Nota inspraak en vooroverleg

Voorontwerpbestemmingsplan Fietspad Riethoven - Walik

Gemeente Bergeijk

Uitsnede verbeelding bij Walikerplein 3:

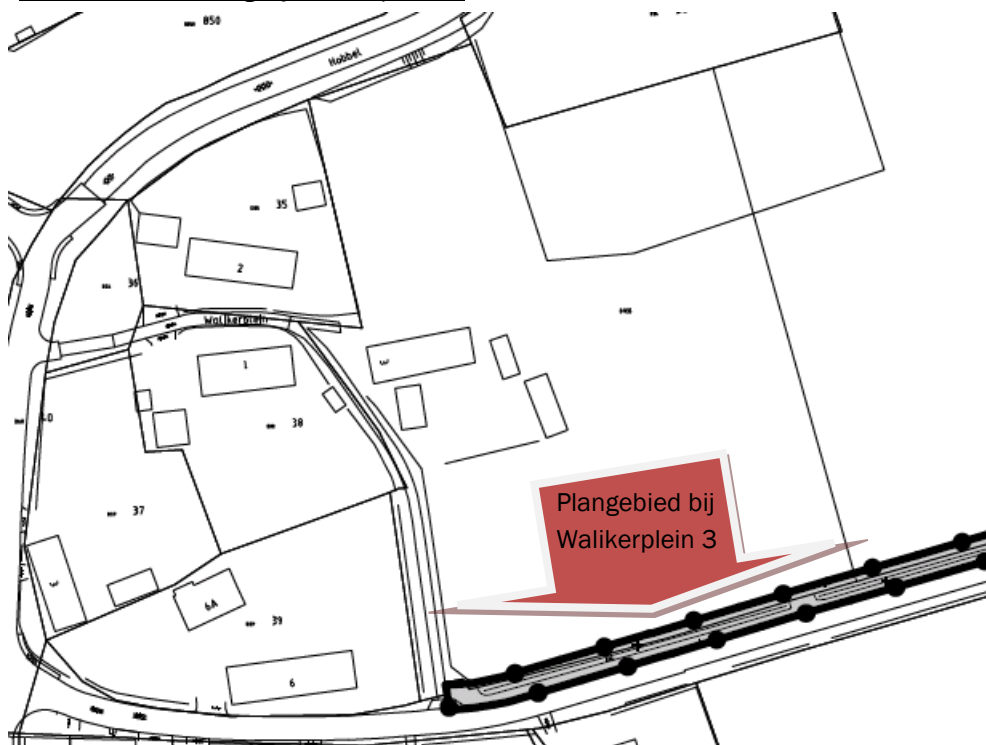
- a. *Inspreker wil graag een uitwerking met alternatieve oplossingen voor de aanleg van het fietspad op de plekken waar het bestemmingsplan niet uitgevoerd kan worden, als de gemeente de benodigde gronden daar niet kan aankopen.*
- b. *Inspreker is bang, dat een apart fietspad er voor zorgt, dat de voertuigen die dan op de rijbaan van de Bisschop Rythoviusdreef rijden zonder uit te moeten kijken voor fietsers veel sneller dan de 60 km per uur die is toegestaan, gaan rijden. Op dit moment rijden de voertuigen daar vaak al erg hard. Dat levert gevaarlijke situaties op en de straatklinkers zorgen dan ook dat geluidsoverlast ontstaat. Inspreker wil graag, dat er met het aanleggen van het fietspad ook verkeersremmende maatregelen komen op de Rythoviusdreef en een geluidsarmer wegdek wordt gemaakt.*

Overigens staat de verkeersbestemming voor het fietspad bij de eigendom van inspreker niet correct op de verbeelding. Die verkeersbestemming houdt daar op ter hoogte van de oostzijde van de woning Bisschop Rythoviusdreef 5 en loopt dus niet tot aan nummer 6. De verbeelding wordt daarop aangepast

- a. De grondverwerving voor de particuliere gronden waarover het nieuwe fietspad gedeeltelijk loopt is nog gaande. Uitgangspunt is om alle benodigde gronden voor het fietspad ook in eigendom van de gemeente te krijgen. Alternatieve plekken voor bepaalde stukken van het fietspad die de gemeente niet in eigendom kan krijgen zijn dan ook niet uitgewerkt. Op het moment dat grondaankoop van bepaalde stukken grond geen doorgang vindt, kunnen alternatieven aan de orde zijn. Het is ook denkbaar dat op die gedeelten het fietspad gebruik maakt van de huidige verkeersbestemming.

- b. Het is juist de bedoeling om met de aanleg van het fietspad de verkeersveiligheid van de Bisschop Rythoviusdreef te verbeteren door het fietsverkeer te scheiden van de overige voertuigen op de rijbaan. Zo komen de verschillende verkeersstromen niet met elkaar in conflict. Daarnaast geldt voor de rijbaan een bijbehorende maximumsnelheid. Daar is inrichting van de rijbaan op aangepast. De gebruiker van de rijbaan is daardoor al gestuurd een aangepaste snelheid aan te houden. Behalve dat geven de verkeersborden de maximale snelheid van 60 kilometer per uur aan. Op overtreding van die snelheid staan de nodige boetes.

De inspraakreactie is ongegrond. De verbeelding wordt aangepast zodat de verkeersbestemming voor het fietspad ophoudt ter hoogte van de oostzijde van de woning Bisschop Rythoviusdreef 5.
